# ENQUÊTE PUBLIQUE

relative au projet de  
PLAN DE PRÉVENTION DES RISQUES D'INONDATION PAR  
DÉBORDEMENT DE COURS D'EAU  
SUR LE TERRITOIRE DE  
LA COMMUNE DE ROQUEVAIRE

suivant  
ARRÊTÉ DE MONSIEUR LE PRÉFET DES BOUCHES-DU-RHÔNE  
en date du  
12 AOÛT 2019

YANN LE GOFF ARCHITECTE DPLG - COMMISSAIRE ENQUÊTEUR

Observation 1.08 en date du 11/10/19

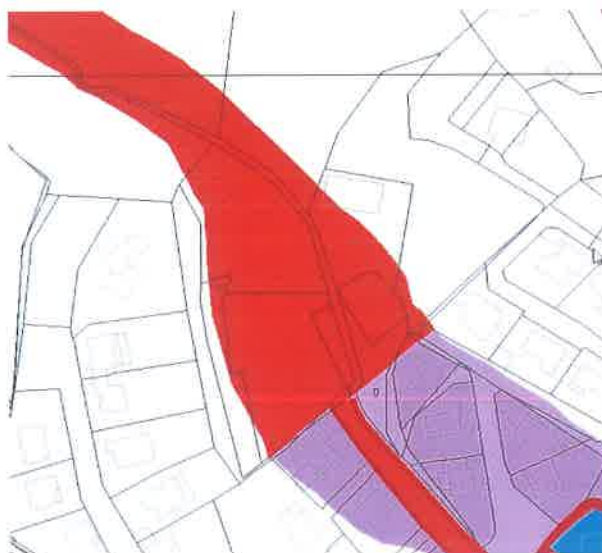
Madame SUZAN mentionne le dépôt d'une note avec un plan cadastral concernant les parcelles que sa famille possède, cadastrée CR n° 2, 4, 6, 52, 311, 593 et 737. Elle se demande si l'étude qui a conduit au classement de ses parcelles en zone rouge a tenu compte de l'existence sur le terrain d'un important ouvrage destiné à canaliser les eaux.

À la demande du commissaire enquêteur, elle lui fait parvenir le courrier et les documents qu'elle avait envoyés à la mairie le 10/02/19 à l'occasion de la concertation préalable ainsi que la réponse des services de l'état dans lequel elle sollicitait de pouvoir conserver des droits à construire, assortis de prescriptions particulières en matière de rétention des eaux pluviales et de densité.

Les explications de la DDTM ne peuvent pas être contredites. Les parcelles, propriétés de la famille SUZAN, sont incontestablement en Zone Peu ou Pas Urbanisées. À ce titre, elles ne bénéficient pas des études de modélisation, leurs aléas d'inondation ne sont donc pas caractérisés et se retrouvent en zone rouge. Maître SUZAN a présenté une étude IPSEAU réalisée en 2008 à l'occasion d'un projet de construction sur la parcelle cadastrée CR n° 2. En conclusion de cette étude, IPSEAU écrivait «Bien que le projet d'habitation ne soit pas directement concerné par l'inondation pour un évènement centennal puisque le lit a une capacité largement supérieure au débit centennal théorique, il n'est pas exclu, compte tenu de l'endiguement du lit, que des déversements se produisent en cas d'embâcles ou de débits extrêmes. Néanmoins, compte tenu de la taille du bassin versant (19 ha), les écoulements en lit majeur s'apparenteraient à du ruissellement. Les hauteurs d'eau et le champ d'expansion de la crue seront limités, quelle que soit la crue.»

Si une étude de modélisation était entreprise sur les parcelles situées à l'intérieur de la zone urbanisée, il ne fait pas de doute que les aléas seraient les mêmes que ceux de la zone située immédiatement en aval, avec une zone rouge inconstructible restreinte au seul ruisseau.

Si l'on compare la densité des constructions dans les lotissements situés en aval avec la raison dont a fait preuve la famille SUZAN dans la gestion de son patrimoine, on ne peut qu'être choqué par le gel de leurs terrains qui n'est justifié que par l'application d'une doctrine et non par la réalité des risques d'inondation encourus. En ce sens, l'évolution dans la rédaction du règlement qui ne permet plus la réalisation d'étude particulière n'est peut-être pas une bonne chose.

Il convient de noter que les terrains de Mme Susan se situent en zone peu ou pas urbanisée, et se situent dans l'emprise de la zone inondable caractérisée par méthode hydrogéomorphologique (HGM). C'est pourquoi ces terrains sont concernés par un zonage rouge du projet de PPRi. La caractérisation de la zone inondable par méthode HGM n'est pas remise cause par la présence de l'ouvrage hydraulique existant.

Il convient par ailleurs de remarquer que la révision du PPRi n'emporte pas d'évolution, ces parcelles étant réglementées par le PPRi existant en zone violette, correspondant aux zones inondables caractérisées par méthode HGM et non modélisées, et demeurant exactement dans la même situation.

La révision du PPRI emporte une évolution dans la rédaction du règlement qui ne permet plus la réalisation d'étude particulière. D'une part, la commune a fait réaliser d'importants compléments d'études de modélisation sur l'ensemble des secteurs à enjeux, dont il est tenu compte à l'occasion de la révision du PPRI. D'autre part, il appartient au PPRI révisé d'établir une réglementation opposable et stable, sur la base de la connaissance existante, et de traduire le principe d'inconstructibilité en zone inondable pour les zones peu ou pas urbanisées.

À gauche, Cartographie de l'aléa : la zone rouge tramée violette correspond aux zones non modélisées, caractérisées par méthode HGM

À droite, Cartographie des enjeux : la parcelle est en zone violette correspondant à une ZPPU (zone peu ou pas urbanisée).

Observation 2.02 en date du 11/10/19

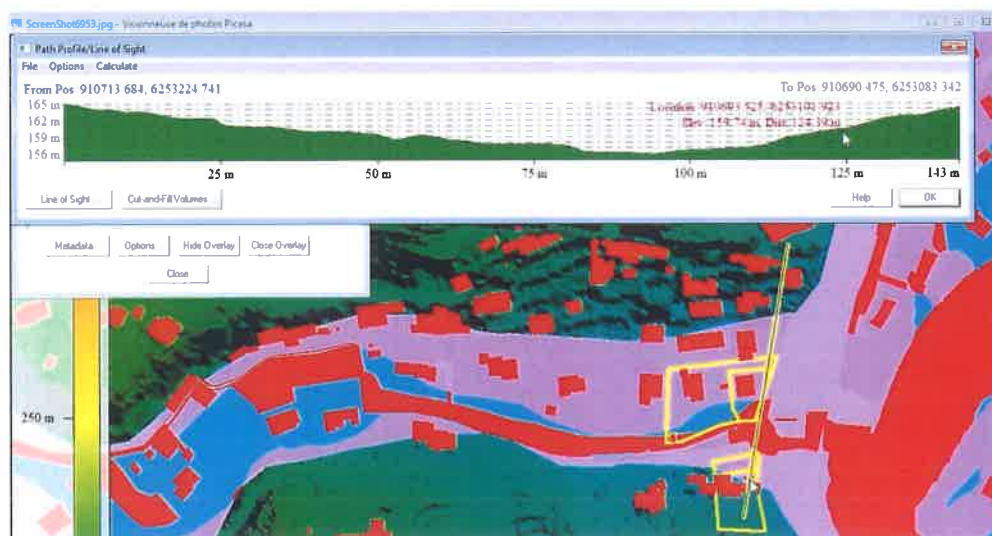
Madame DURECU, propriétaire des parcelles cadastrées BR n° 479 et 480, relève une incohérence dans le tracé de la limite de la zone inondable. Elle indique que sa parcelle se situe 1m50 au-dessus de la voie CD 44 pour une première restanque et 2m50 au-dessus pour la seconde. Il y a donc nécessairement une solution de continuité dans le tracé de la limite de zone inondable entre le terrain et la route. Madame DURECU demande au moins que sa parcelle BR n° 480, située au-dessus de la parcelle BR n° 479 et donc à un niveau bien supérieur à celui de la CD 44, soit exclue de la zone inondable.

Le sens des arguments développés par Madame DURECU dans son observation indique bien qu'elle pensait que ses parcelles n'étaient menacées que par les risques de débordements de l'Huveaune.

Les explications de la DDTM montrent bien que ces parcelles se situent à la rencontre des deux zones de débordements, celle de l'Huveaune depuis l'aval et celle du ruisseau de la Néartha depuis l'amont. C'est la rencontre de ces deux zones qui détermine le dessin de la zone inondable qui mord légèrement l'angle nord-est de la parcelle BR 480.

Sur le plan détaillé présenté par la DDTM, on constate que la maison n'est pas incluse dans la zone inondable.

Les parcelles de Madame Durecu se situent en zone inondable caractérisée par méthode hydrogéomorphologique par l'étude « CARTOGRAPHIE HYDROGEOMORPHOLOGIQUE DES ZONES INONDABLES » également nommée Atlas des Zones Inondables du département (AZI) réalisée en août 2006 par le bureau d'étude Ingerop et portée à la connaissance des communes des Bouches-du-Rhône en août 2007 .

Les parcelles de Madame Durecu se situent dans une zone de confluence entre le lit de l'affluent et le lit majeur de l'Huveaune.

En comparant les zones alluvionnaires on peut constater que l'on se situe dans la zone alluvionnaire de l'Huveaune en bleue et celle du talweg en grise.

Il ressort de cette vérification l'absence d'erreur matérielle du projet de PPRi, les parcelles concernées étant bien impactées par les débordements de l'Huveaune d'une part, les débordements de son affluent d'autre part, puisqu'elles se situent dans le lit majeur de l'Huveaune et de son affluent. C'est pourquoi ces parcelles sont concernées par un zonage violet correspondant à la zone d'aléa résiduel.

Observation 2.03 en date du 11/10/19

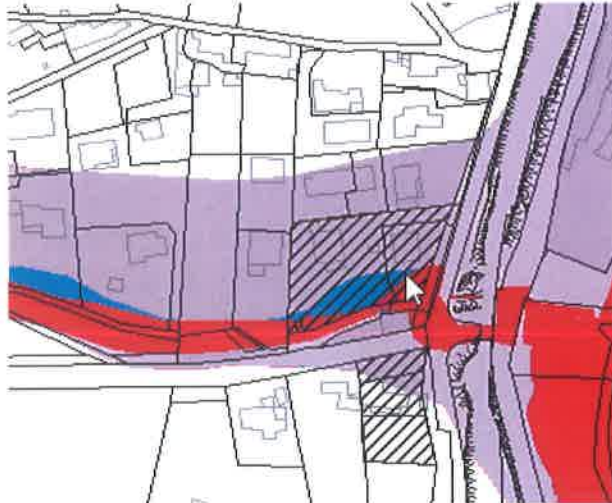
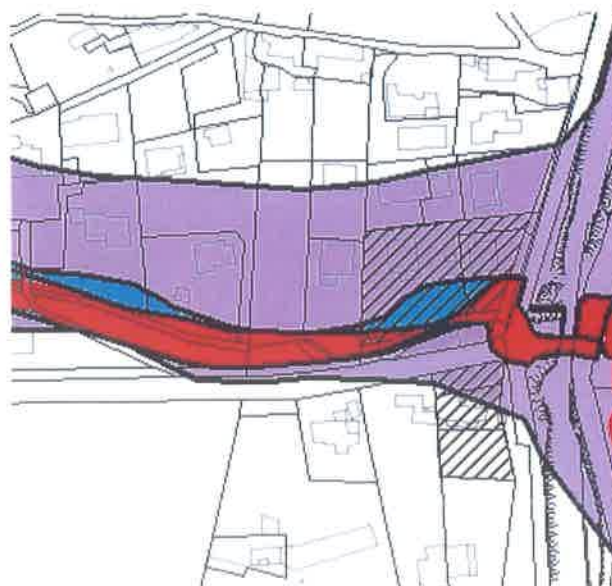
Monsieur GHAZLI souhaite acquérir les parcelles appartenant à Monsieur et Madame ROS, cadastrée BT n° 59 - 405 - 407 et 409. Ayant constaté que la zone rouge s'était étendue dans le projet de modification du PPRi, il souhaite que le tracé de la zone bleue reste identique à ce qu'il est dans le PPRi en vigueur.

Le terrain de Monsieur Ghazli se situe pour partie dans l'enveloppe de la crue de référence (zone bleue et rouge) le restant se situe dans la zone comprise entre la crue de référence et l'extrémité du lit majeur appelée zone d'aléa résiduel (zone violette)

Les données SIG de l'ancien PPRi dont les contours sont en noir et le nouveau PPRi mis à l'enquête publique correspondent au droit des parcelles (cf. extrait cartographiques ci-dessous). Il n'y a aucune évolution sur ce secteur à l'occasion de la révision du PPRi.
